ガラス固化技術開発施設の溶融炉の更新について

(再処理施設に関する設計及び工事の計画)

令和3年5月18日

国立研究開発法人日本原子力研究開発機構

図-3 2号溶融炉と3号溶融炉の炉底形状の比較

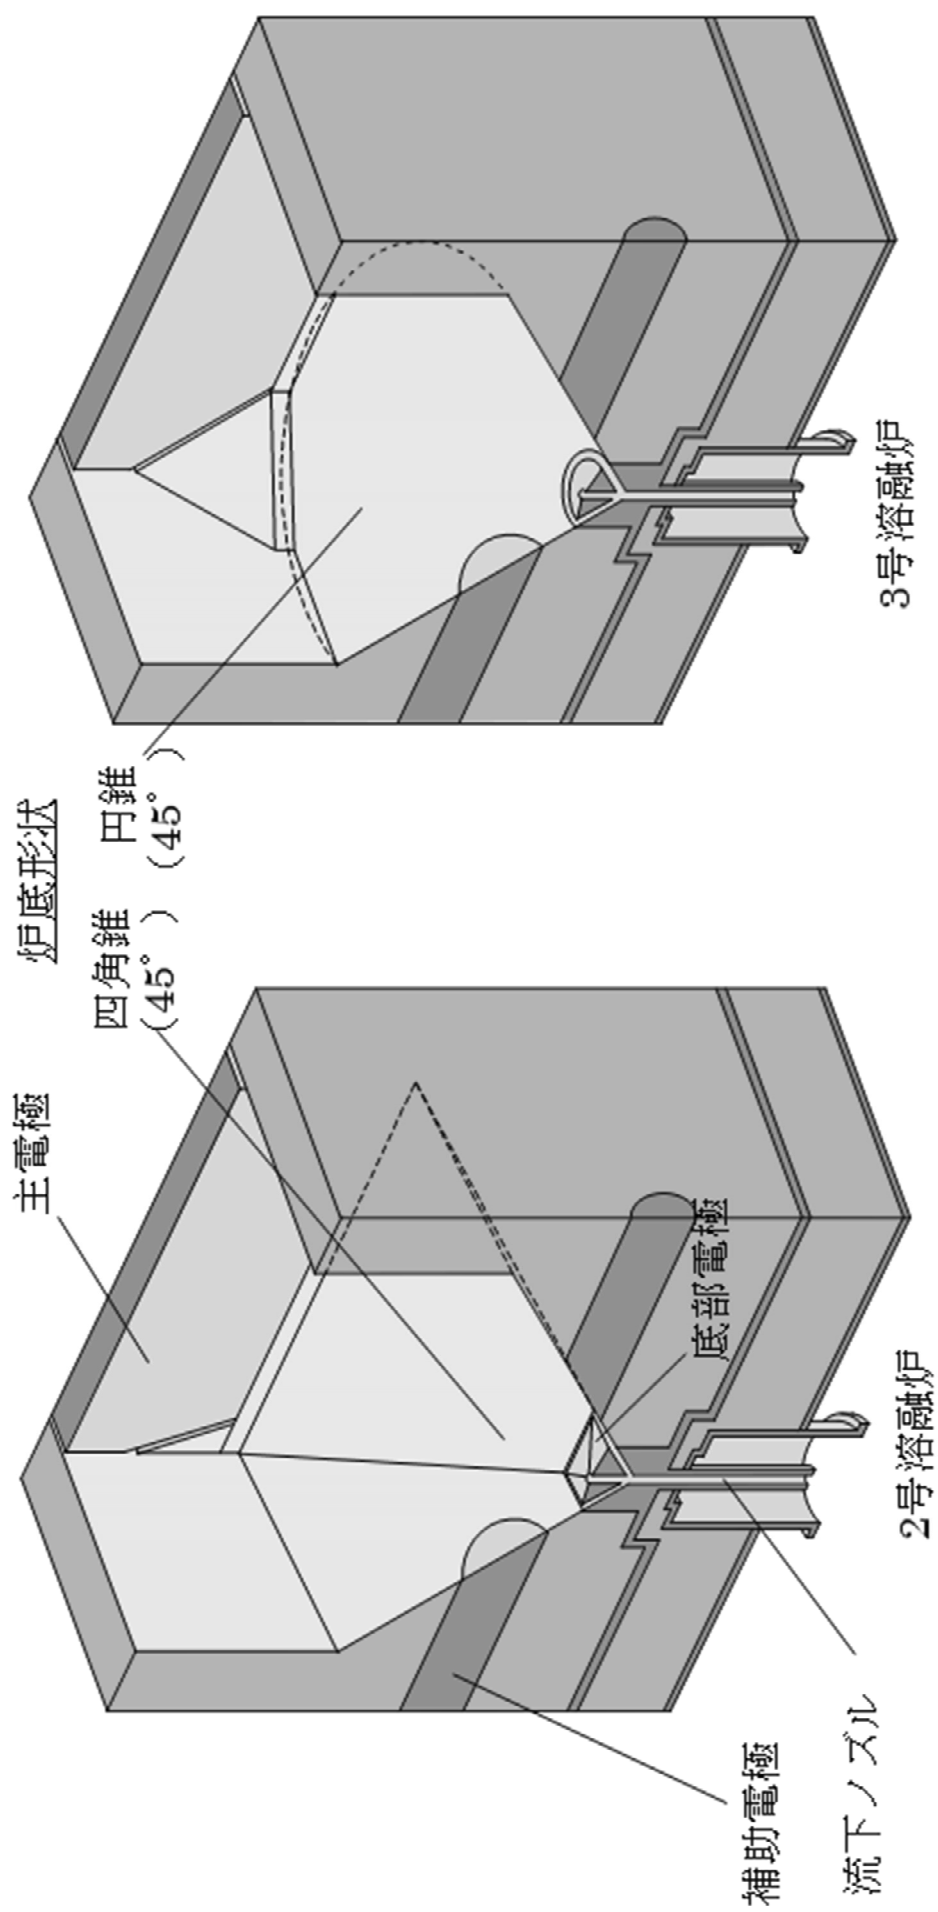
(1) 炉底形状の変更

3号溶融炉は、設計方針として、開発要素を取り入れることに伴い発生する初期トラブルによって、固化処理が停滞することのないよう、実績を有している技術を採用する。具体的には、高放射性廃液中に含まれる白金族元素の拔出性の向上が見込める円錐の炉底形状とした。

2号溶融炉と3号溶融炉の炉底形状の比較図を図-3に示す。

- ・ 円錐の炉底形状においても、2号溶融炉(四角錐の炉底形状)と同様の運転パターンにより、1号及び2号溶融炉の運転において白金族元素の沈降堆積の抑制に実績のある炉底低温運転が適用できることを確認した。
- ・ 炉底形状を四角錐から円錐に変更することで、白金族元素が残留しやすい谷部がなくなることから、円錐と四角錐の炉底形状について、流下時の温度分布を比較し、四角錐の谷部における温度の低い箇所(ガラスの粘性が高い箇所)が円錐において解消されていることを確認した。

図-4 2号溶融炉と3号溶融炉のインナーケーシング形状の比較

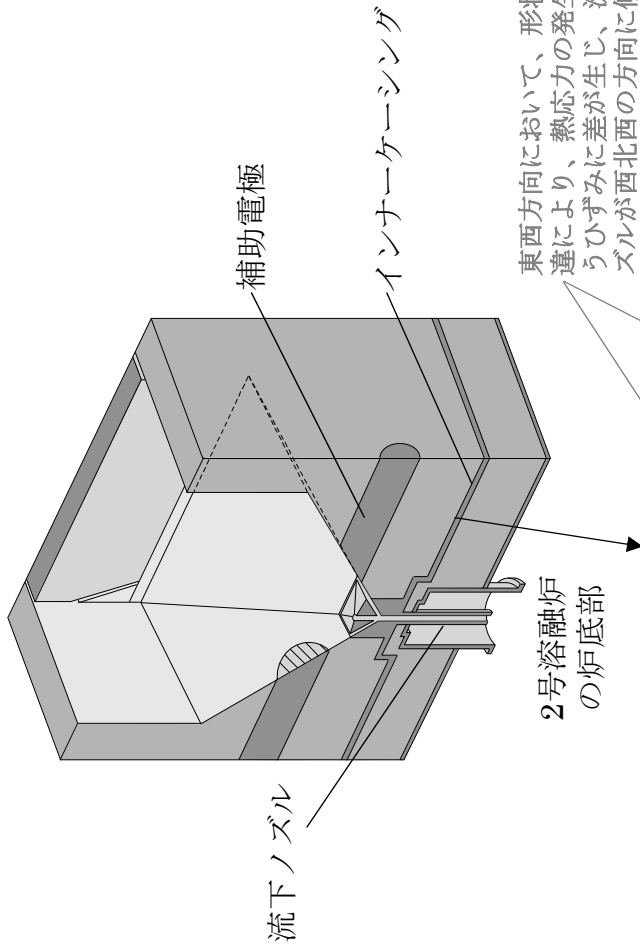
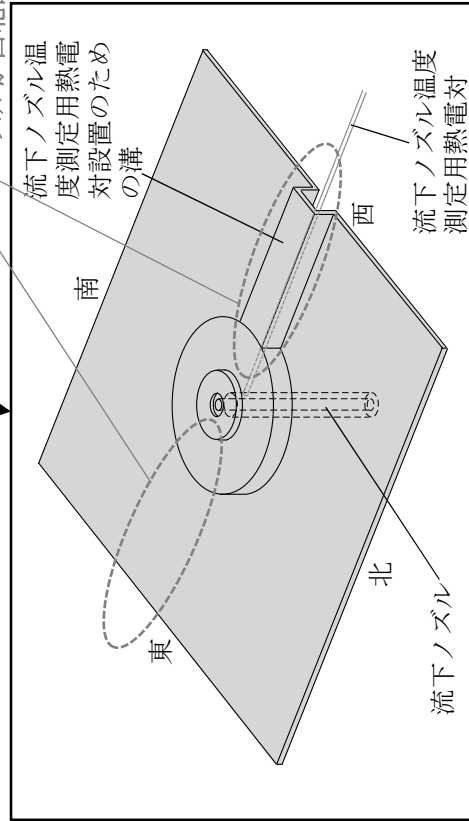
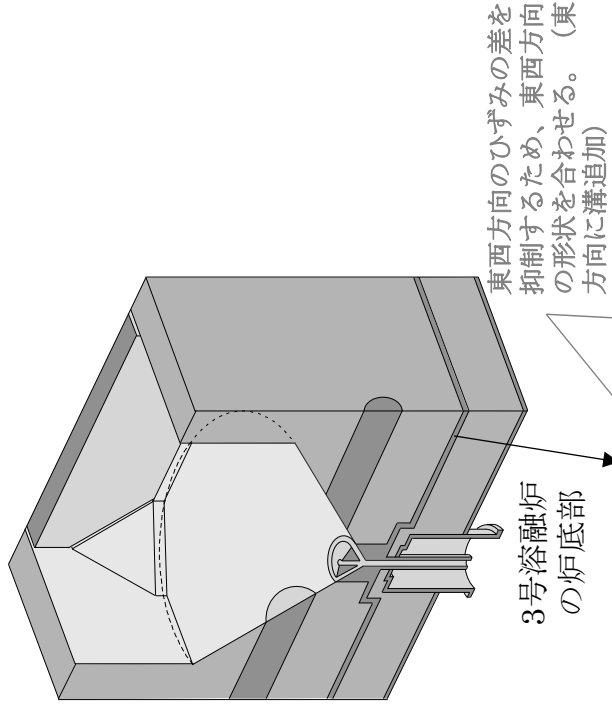
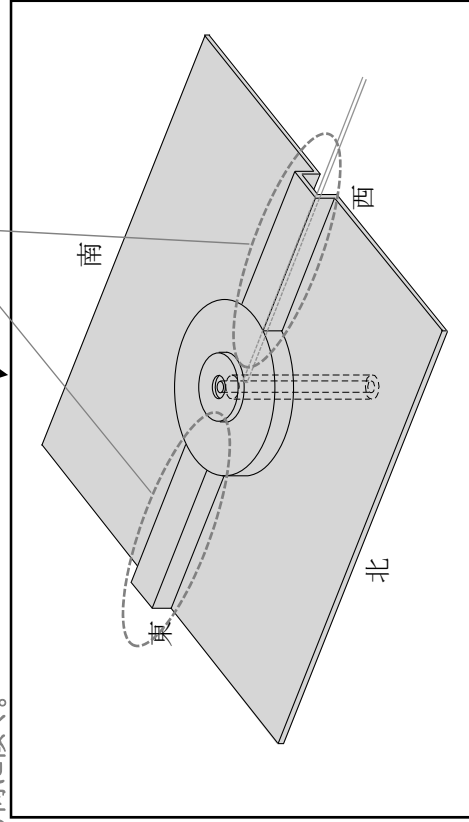
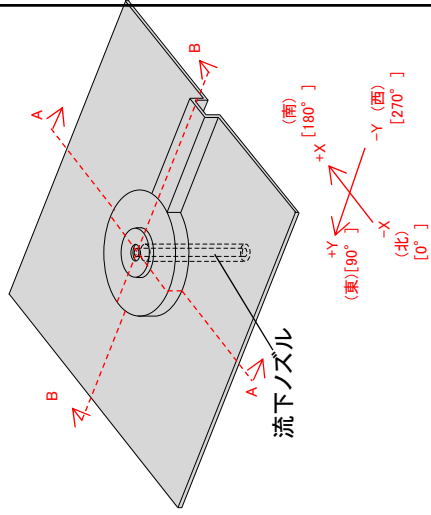
2号溶融炉では、流下ノズルを取り付けているインナーケーシングが非対称構造であることが原因となり、溶融炉の運転に伴う加熱及び冷却により流下ノズルに傾きが生じ、流下ノズルが加熱コイルに接触して漏電リレーが作動し、流下操作が自動停止した。

3号溶融炉では、本事象の発生防止対策として、流下ノズルの傾きの発生を抑制するため、インナーケーシングを対称構造に変更する(図-4 参照)。本変更の妥当性確認として、インナーケーシングの定常熱応力解析により、非対称構造における流下ノズル先端の変形量(東西方向 0.35mm)に対し、対称構造については変形のないこと(変形量:東西方向 0.00mm)を確認した(図-5 参照)。

東西方向において、形状の相違により、熱応力の発生に伴うひずみに差が生じ、流下ノズルが西北西の方向に傾く。

東西方向のひずみの差を抑制するため、東西方向の形状を合わせる。(東西方向に溝追加)

図-6 流下ノズルと加熱コイルのクリアランス確保に係る製作管理

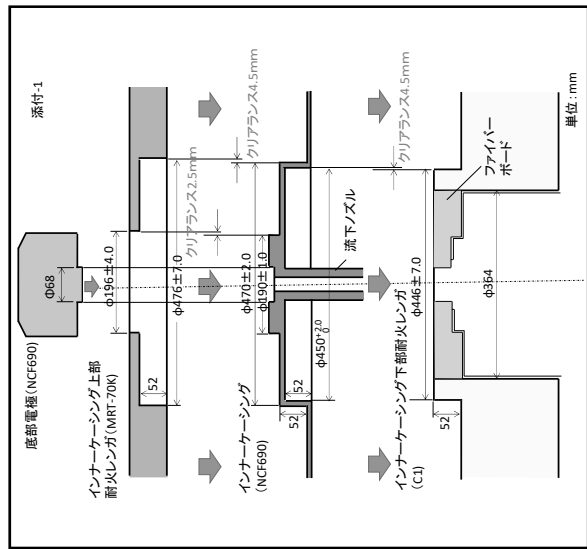
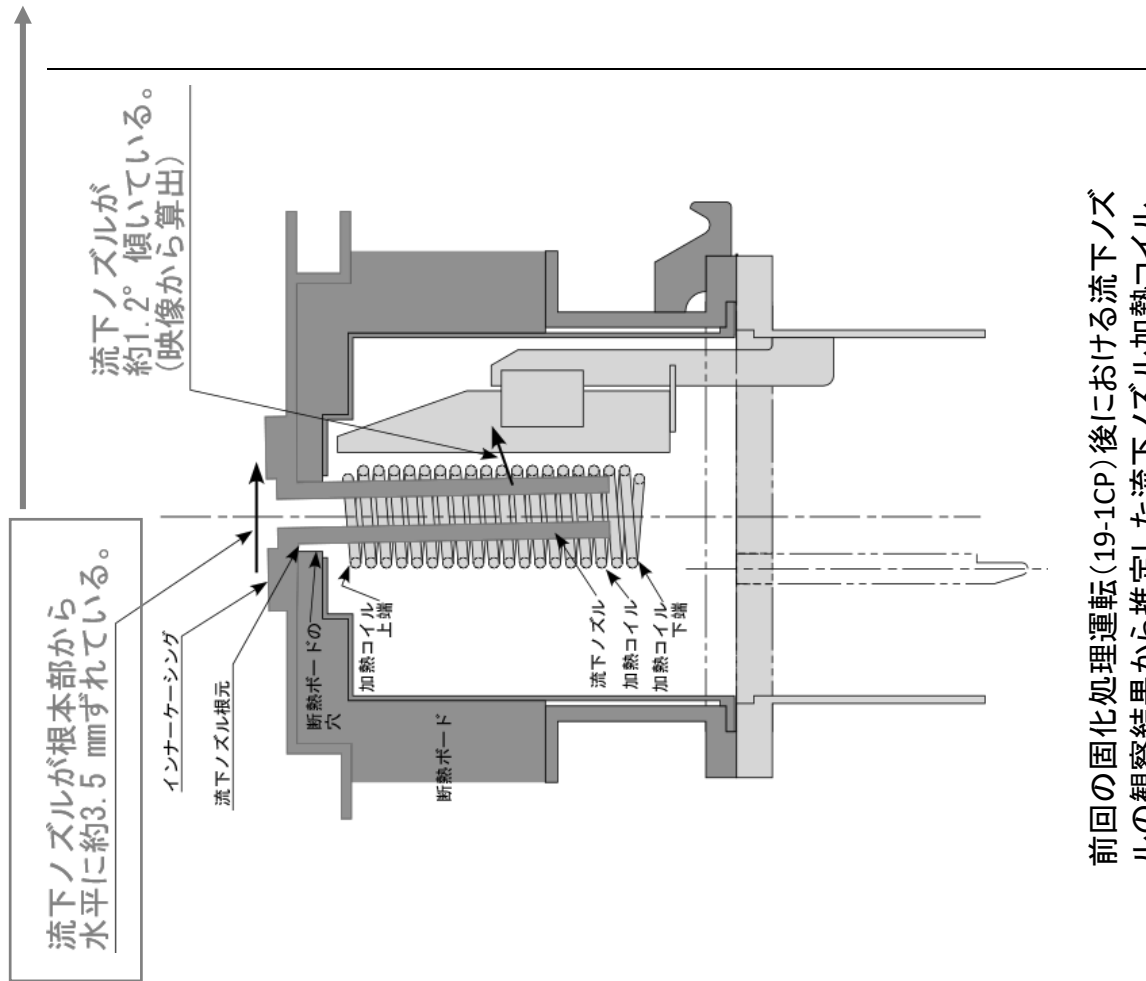
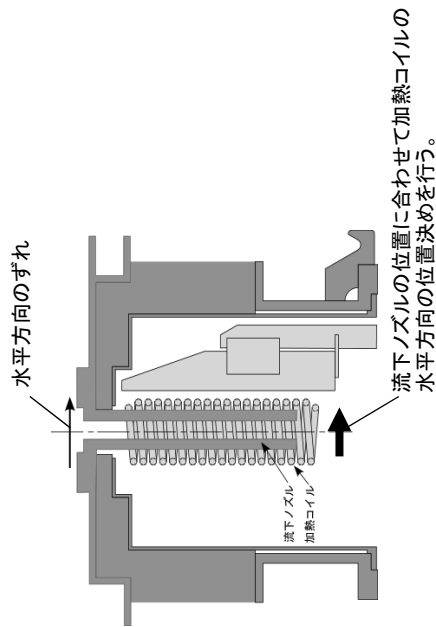
また、2号溶融炉の流下ノズル観察結果において、水平方向へのずれ(約 3.5mm)も確認されている。この対策として、インナーケーシング取付け時に位置ずれが生じないように、インナーケーシング取付け時に耐火レンガとのクリアランスが均等であることを確認するとともに、3号溶融炉の作動試験後、流下ノズルの位置ずれ量を確認し、流下ノズル加熱コイルの位置決めに反映する。(図-6 参照)

インナーケーシング取付け時に位置ずれが生じないように、インナーケーシング取付け時にインナーケーシングと耐火レンガ間のクリアランスが均等であることを確認する

3号溶融炉の作動試験後、流下ノズルの位置ずれ量を確認し、流下ノズル加熱コイルの位置決めを反映する。

図-7 間接加熱装置発熱体の熱電対断線対策

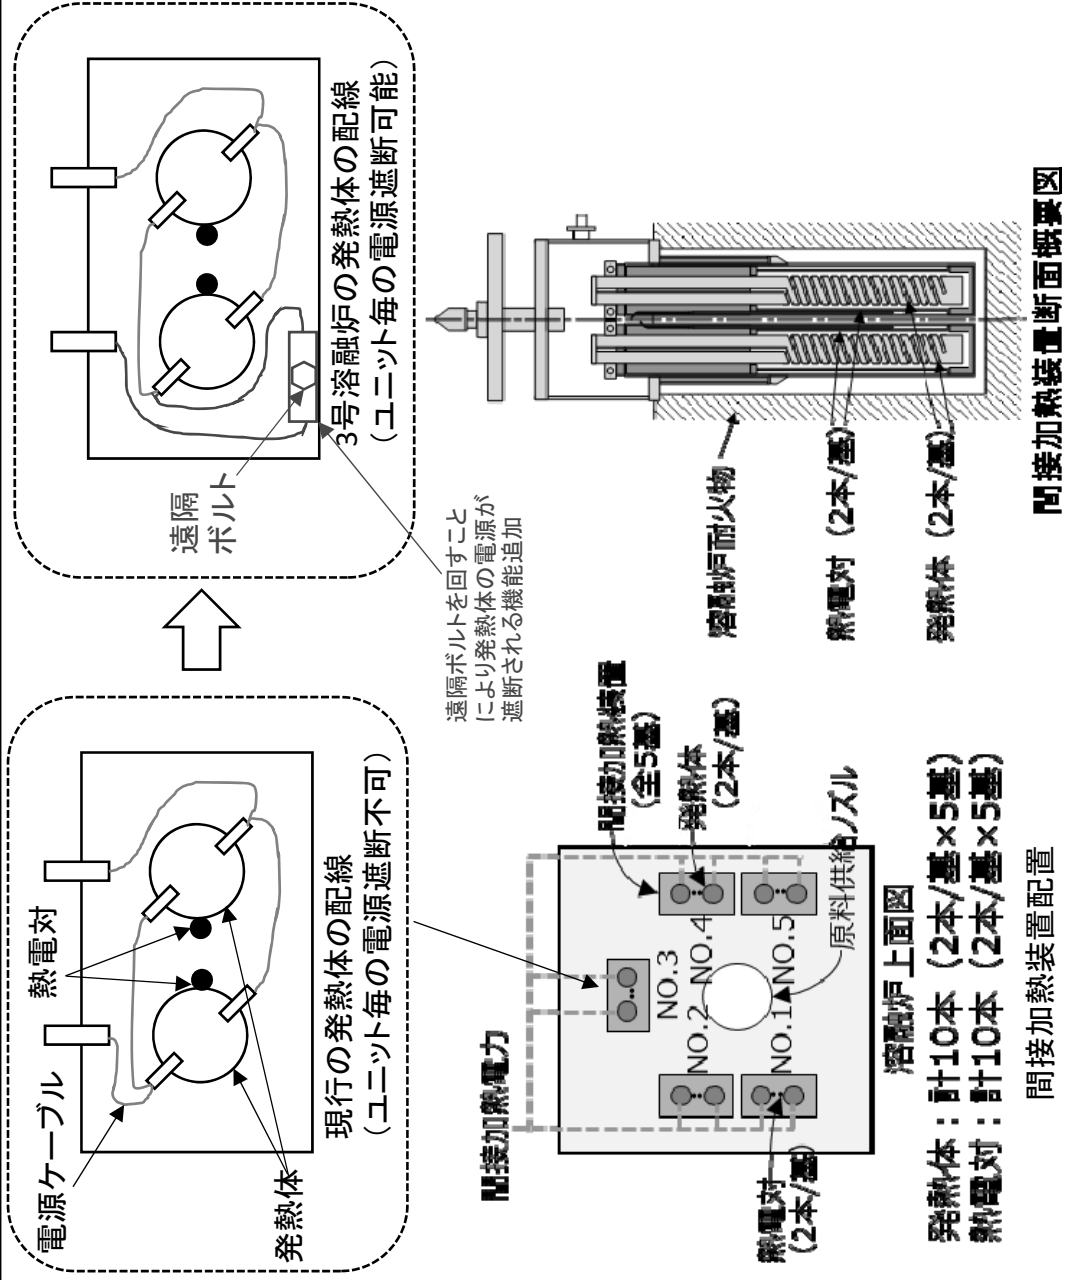
溶融炉の間接加熱装置は、5基のユニットで構成され、各ユニットには、発熱体2本及び発熱体温度監視用の熱電対が2本ずつ設置されている。2号溶融炉では、間接加熱装置発熱体の熱電対におけるアルミナ保護管の施工方法が原因となり、複数の熱電対の断線が生じたため、断線防止対策として、アルミナ保護管の固定方法を見直している。

3号溶融炉では、熱電対断線時の対策として、熱電対が断線したユニットを間接加熱装置の電源系統から分離することで、他のユニットにて間接加熱装置の運転が継続できるよう、遠隔操作によりユニット毎に電源を遮断できる構造とする。(図-7 参照)

発熱体の熱電対2本が断線したユニット内の発熱体2本を電源系統から分離できるよう、遠隔操作によりユニット毎に電源を遮断できる構造とする。

3号溶融炉の基本構造（2号溶融炉との比較）

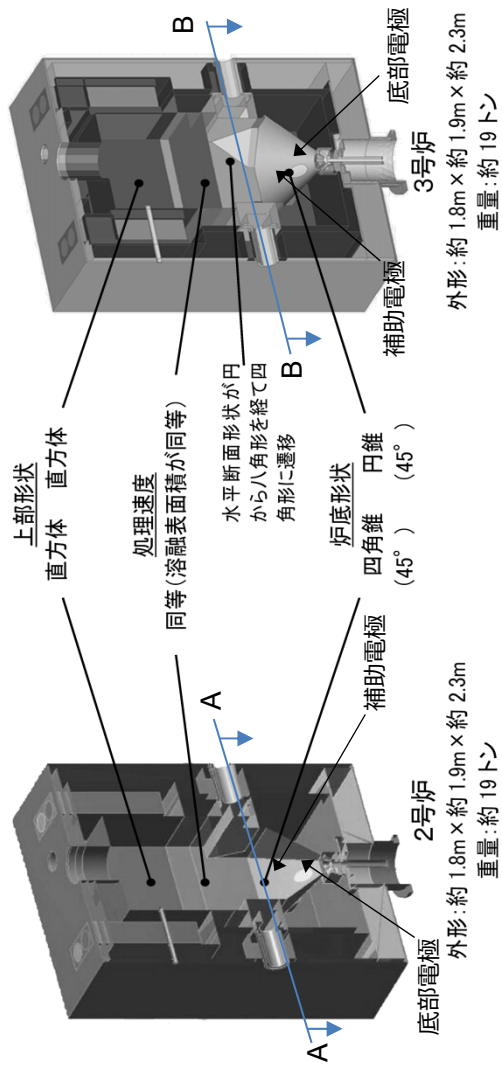
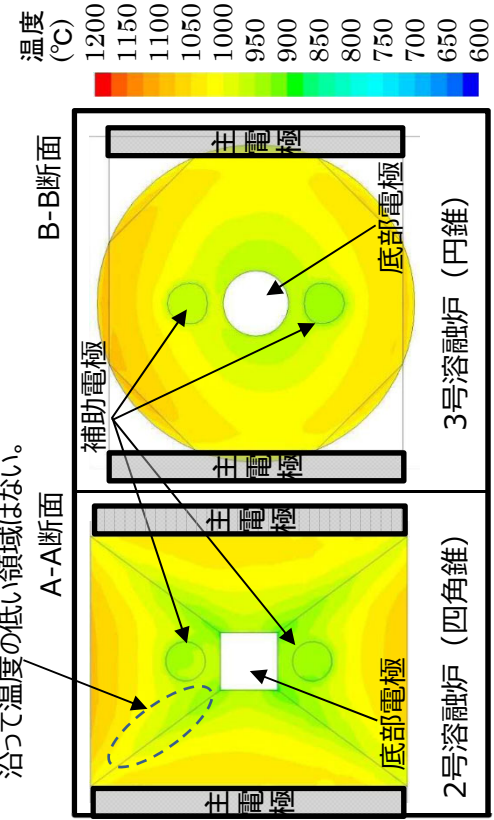
○溶融炉更新について、3号溶融炉は2号溶融炉とほぼ同じ基本構造とし、炉底形状については国内外の実績や最新の技術情報等を踏まえて円錐45度形状（左下图参照）とした。

- ・選定した円錐45度炉底形状では、2号溶融炉と同様の運転パターンで炉底低温運転が適用できる。
- ・2号溶融炉では谷部に沿って温度の低い（ガラスの粘性の高い＝流動が小さくガラスが残留しやすい）領域が生じるのに対し、3号溶融炉では円錐形状であり谷部が無いためガラスが残留しやすい箇所はなかった（右下図参照）。

2号溶融炉は傾斜面の谷部に沿って温度の低い領域が生じる（＝粘性の高い）。3号溶融炉は谷部がないため、傾斜面に沿って温度の低い領域はない。
